Nº de documento : SUPAIR_2018/07_002

ASUNTO: el contenedor del paracaídas de emergencia podría desprenderse de la base del airbag.

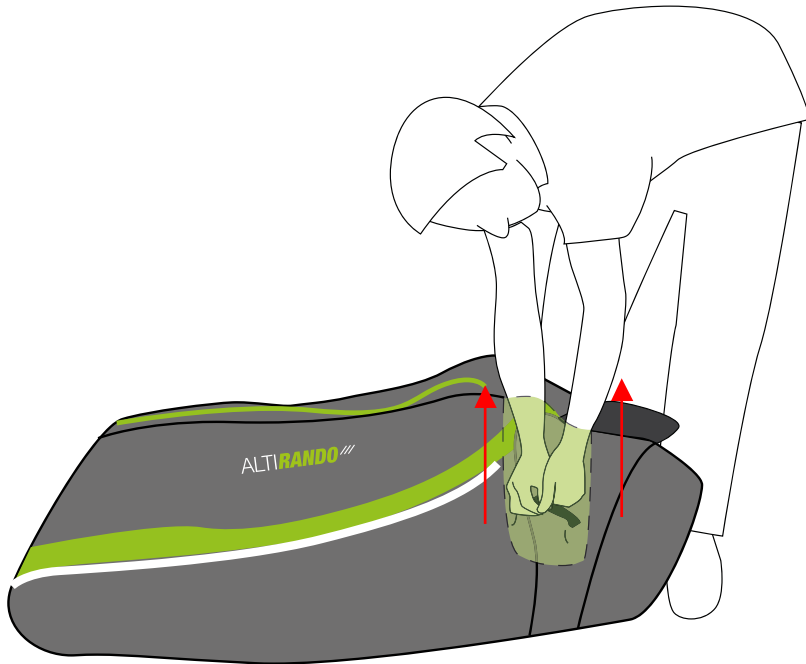
Para prevenir problemas, recomendamos a los pilotos que hayan volado sin paracaídas, o cuya silla haya impactado contra el suelo tras haber tenido que lanzar el paracaídas, que realicen la siguiente comprobación:

Abre el contenedor, extrae el paracaídas y tira del fondo del contenedor hacia afuera.

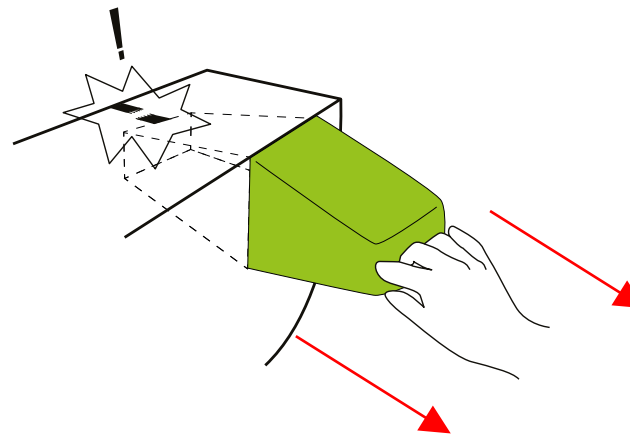
Primera posibilidad
Si el contenedor se da la vuelta y asoma (como si fuera un calcetín que se da la vuelta), necesitas enviarnos la silla para que la reparemos.

Segunda posibilidad:
Si la silla continúa conectada al contenedor por la base del airbag, entonces no hay problema y puedes instalar tu paracaídas, hacer una prueba colgándote en un pórtico con la silla puesta y cierra el contenedor siguiendo el procedimiento normal. ¡Buen vuelo!
